**Ordine dei Geologi della Calabria**

Oggetto: Problematiche inerenti agli strumenti di pianificazione (PAI, PGRA, PSEC) in Calabria

SCHEMA DELLE CRITICITÀ INDIVIDUATE DAL GRPPO DI LAVORO ORG-CALABRIA, CON ILLUSTRAZIONE DEGLI EFFETTI E PROPOSTE DI POSSIBILI SOLUZIONI

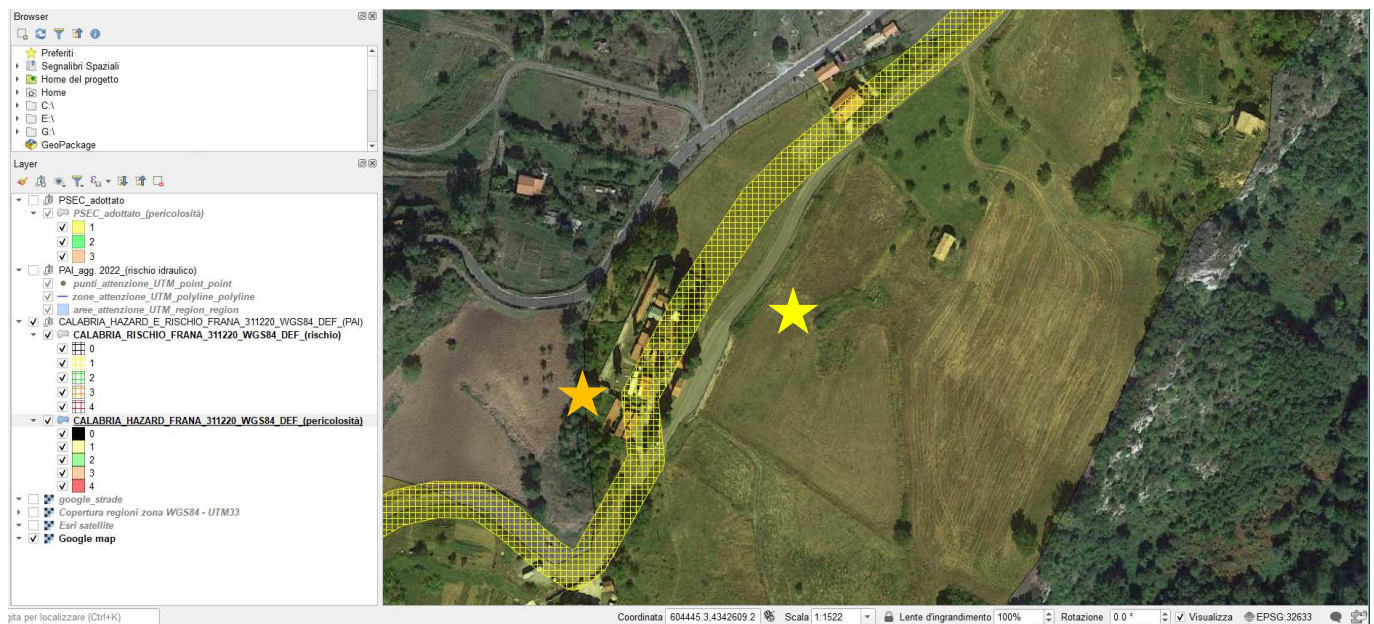
VL – PAI frane (*CALABRIA\_HAZARD\_E\_RISCHIO\_FRANA\_311220\_WGS84\_DEF.zip*): sono visualizzati sia il rischio sia la pericolosità da frana. Autostrada del Mediterraneo, poco a Ovest di San Mango di Aquino. *Il tracciato dell'autostrada (da Google Map) non corrisponde alla zona a rischio (stelle gialle).*

VL – PAI frane (*CALABRIA\_HAZARD\_E\_RISCHIO\_FRANA\_311220\_WGS84\_DEF.zip*): sono visualizzati sia il rischio sia la pericolosità da frana. SS278 di Potame a nord di Domanico. *Il tracciato della strada (da Google Map) non corrisponde alla zona a rischio (stella gialla). Parte della zona a rischio, legata alla strada, si sovrappone alle abitazioni (stella arancio).*

Fiumara Bonamico - Torrente Santa Venera. A sx, PAI - rischio idraulico 2001. A dx, PAI - rischio idraulico 2022.

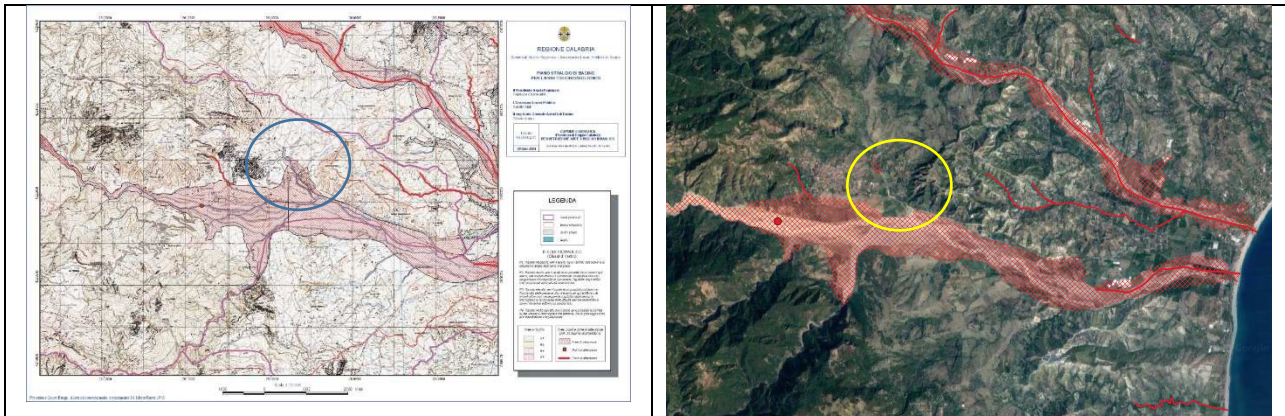
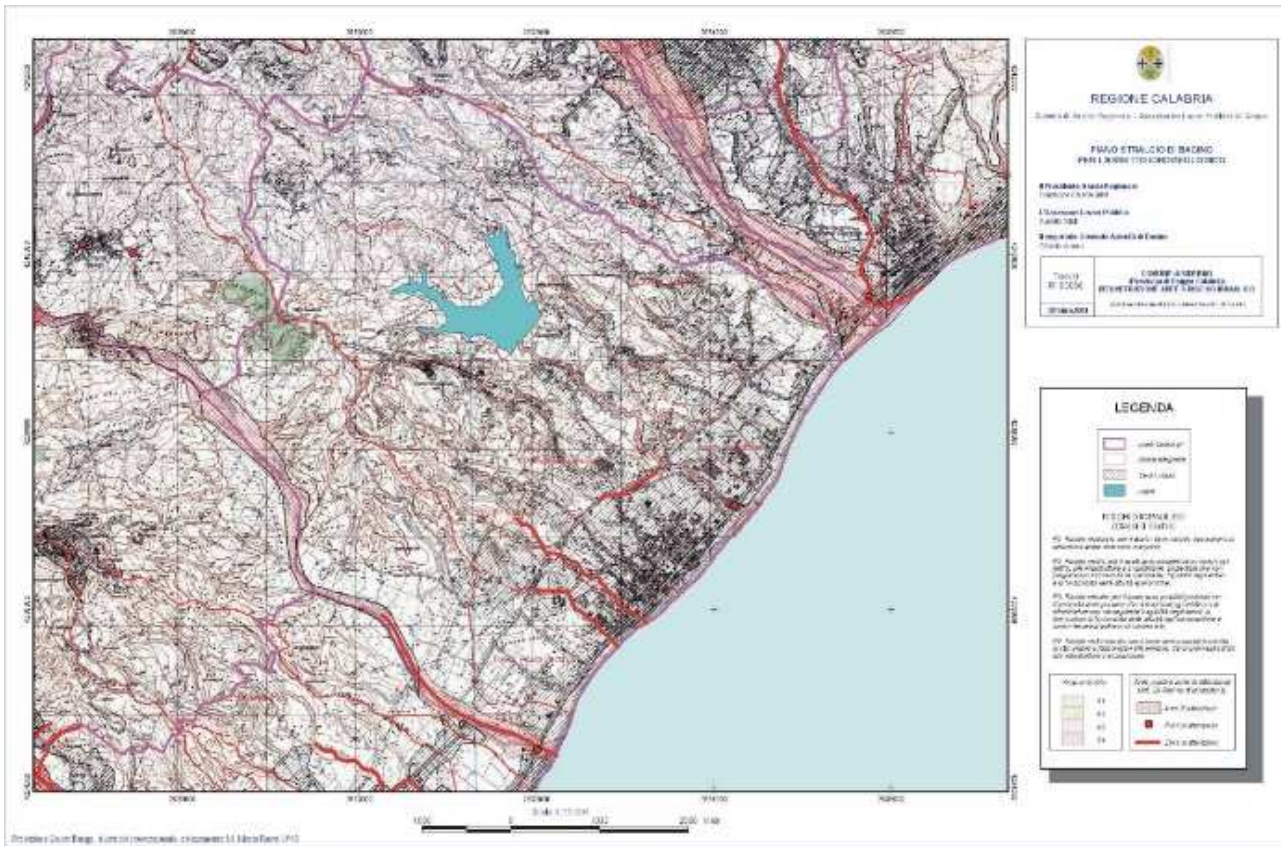
*La versione 2022 conferma le aree di attenzione del 2001, a eccezione di quella del T. Santa Venere - eliminata con variante, approvata con Decreto n. 11 del 31.01.2022 (cfr. sito AdBDAM e Albo Pretorio del Comune), senza cartografia allegata che rappresenti il confronto pre- e post-variente.*

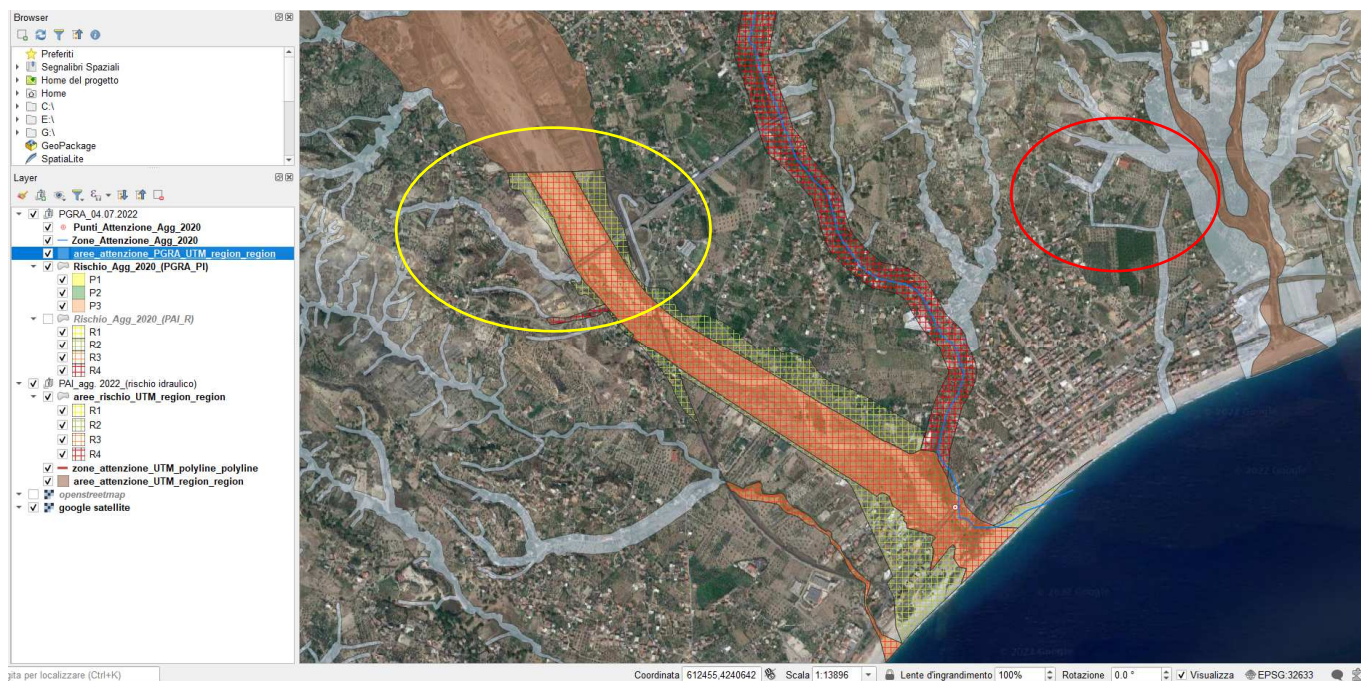
*nb. Si noti, per inciso, il l'andamento del reticolo (e delle aree di attenzione associate) all'interno del cerchio rosso.*

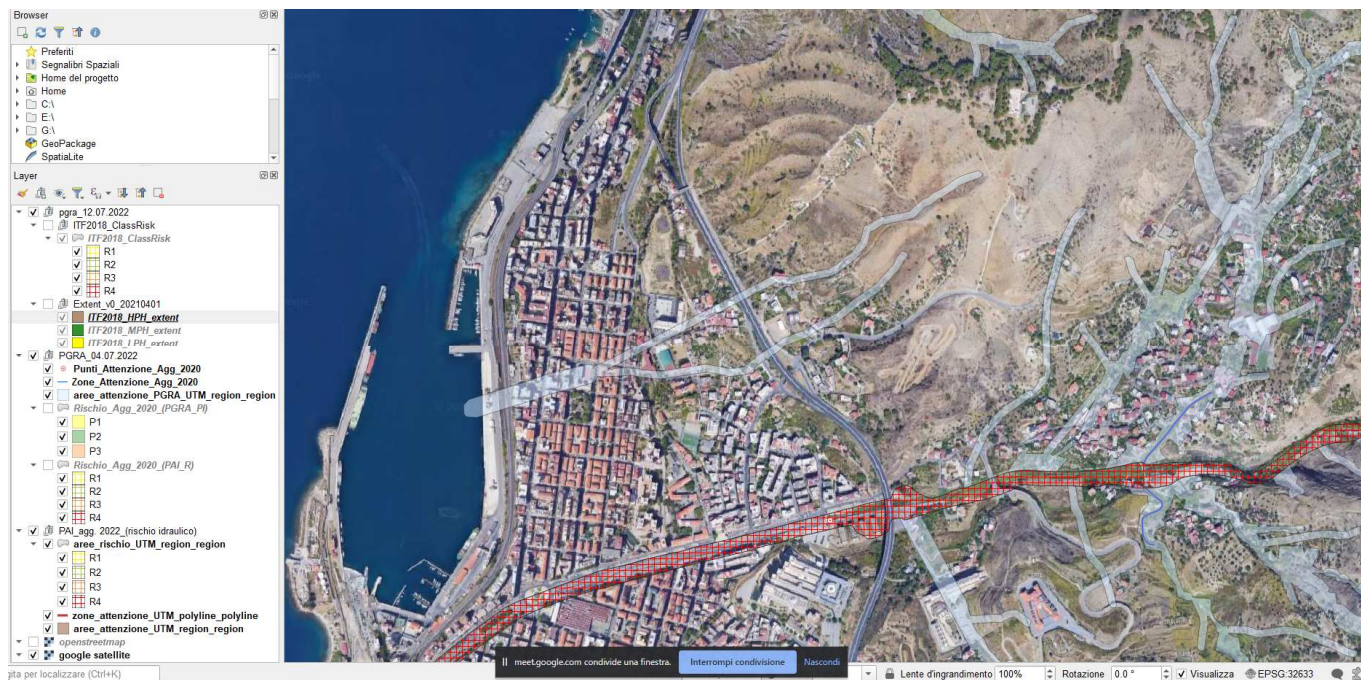
*nb. L'immagine che precede è DIFFORME da quanto ricevuto (per email, il 06.06.2022) da un funzionario AdDAM – cfr. figura di seguito - in particolare, il settore compreso nel cerchio in giallo.*

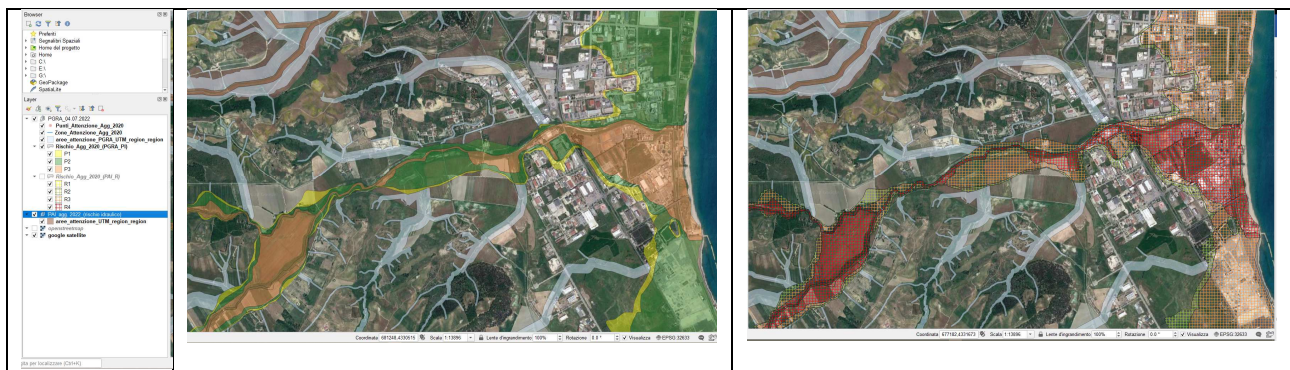
VL - PGRA – rischio.zip & PAI\_agg. 2022.zip: **Caulonia** – Layers: *Punti\_Attenzione\_Agg\_2020.shp* + *Zone\_Attenzione\_Agg\_2020.shp* + *aree\_attenzione\_PGRA\_UTM\_region\_region.shp* + *aree\_attenzione\_UTM\_region\_region.shp*. A sx, + *Rischio\_Agg\_2020.shp* (PGRA\_PI). A dx, + *Rischio\_Agg\_2020.shp* (PAI\_R). *Aree con uguale classe di pericolosità ricadono in uguali classi di rischio, pur non avendo lo stesso tipo di uso del suolo. Area di attenzione per rischio idraulico (PAI) e aree di rischio (PGRA) oltre la linea di costa.*

VL - PGRA – rischio.zip & PAI\_agg. 2022.zip: **Crotone** – Layers: *Punti\_Attenzione\_Agg\_2020.shp* + *Zone\_Attenzione\_Agg\_2020.shp* + *aree\_attenzione\_PGRA\_UTM\_region\_region.shp* + *aree\_attenzione\_UTM\_region\_region.shp*. A sx, + *Rischio\_Agg\_2020.shp* (PGRA\_PI). A dx, + *Rischio\_Agg\_2020.shp* (PAI\_R). *Aree con uguale classe di pericolosità ricadono in uguali classi di rischio, pur non avendo lo stesso tipo di uso del suolo.*

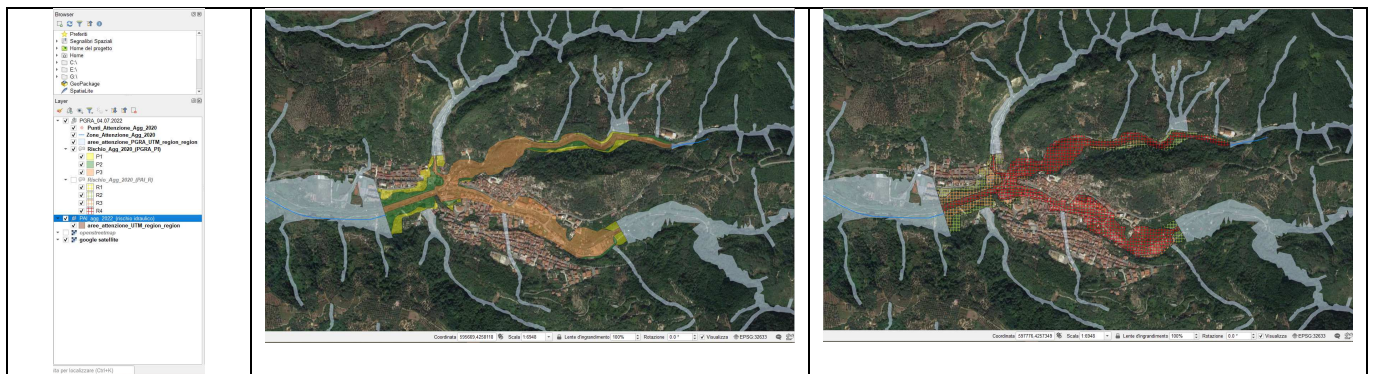
VL - PGRA – rischio.zip & PAI\_agg. 2022.zip: **Galatro** – Layers: *Punti\_Attenzione\_Agg\_2020.shp* + *Zone\_Attenzione\_Agg\_2020.shp* + *aree\_attenzione\_PGRA\_UTM\_region\_region.shp* + *aree\_attenzione\_UTM\_region\_region.shp*. A sx, + *Rischio\_Agg\_2020.shp* (PGRA\_PI). A dx, + *Rischio\_Agg\_2020.shp* (PAI\_R). *Aree con uguale classe di pericolosità ricadono in uguali classi di rischio, pur non avendo lo stesso tipo di uso del suolo. Cfr. anche “zona di attenzione” PGRA fuori alveo, e “insula” in “area di attenzione” PGRA non classificata.*

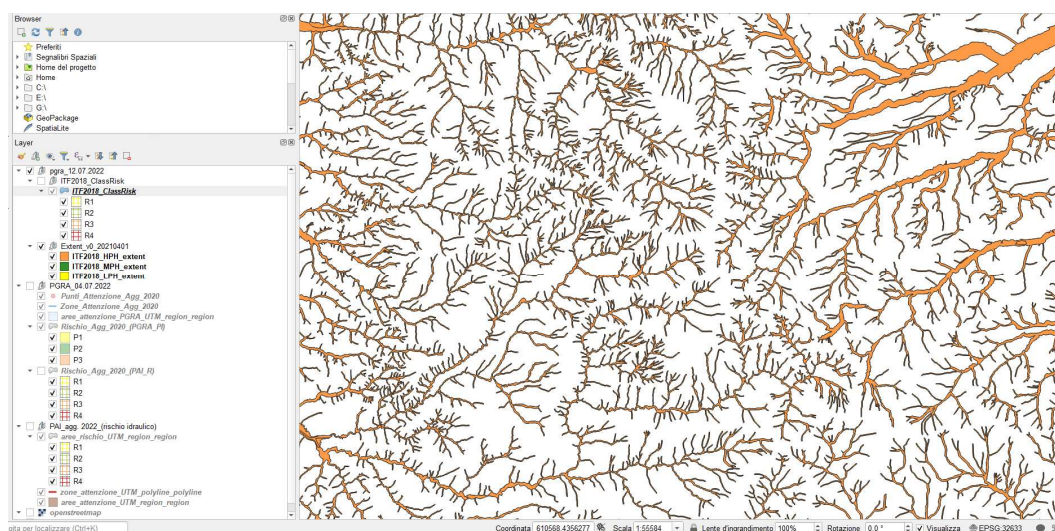
1. il metodo di lavoro seguito nei diversi ambiti del Distretto non è uniforme (la figura seguente non ha bisogno di ulteriori commenti..):

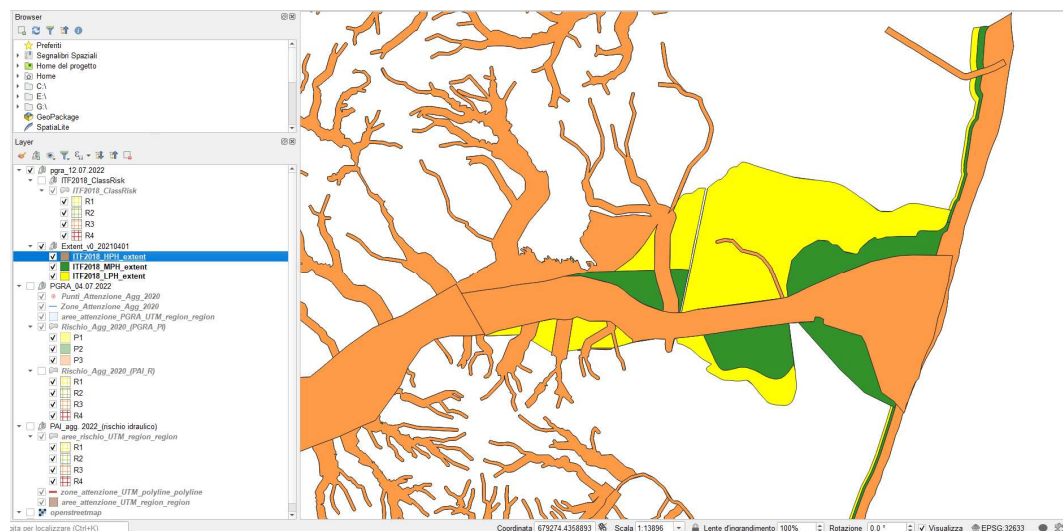
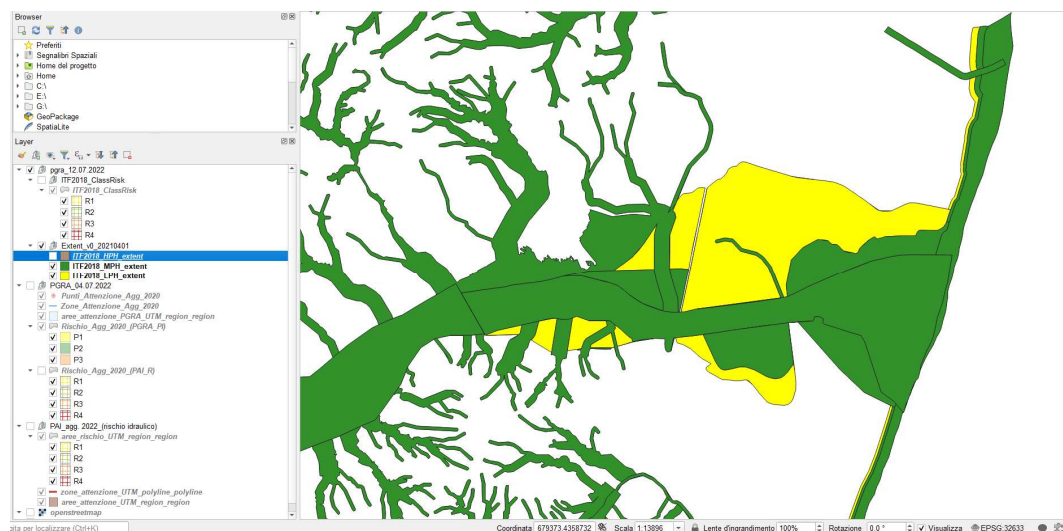
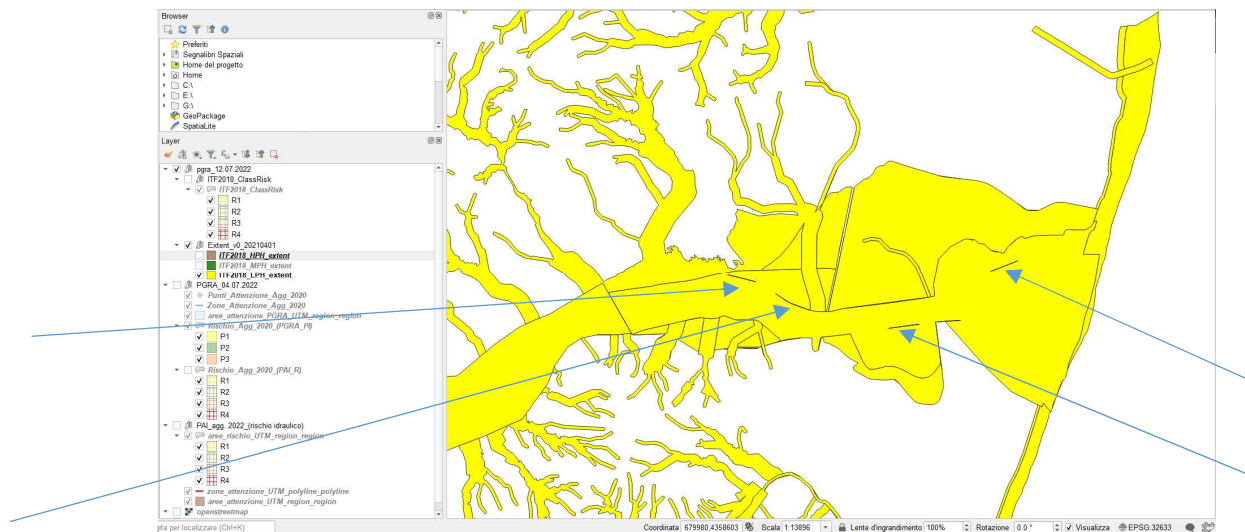
2. limitatamente alla Calabria, la stragrande parte del territorio compreso nei poligoni di pericolosità è associata a un livello elevato di pericolosità (classe “*HighProbabilityHazard*”), con ovvie conseguenze sulla successiva stima del rischio:

3. i poligoni che definiscono i diversi livelli di pericolosità si sovrappongono, ovvero: uno stesso sito risulta classificato come esposto, contemporaneamente, a pericolosità bassa, media e elevata. Per inciso, si notano anche “stranezze” (errori) nella delimitazione dei poligoni.
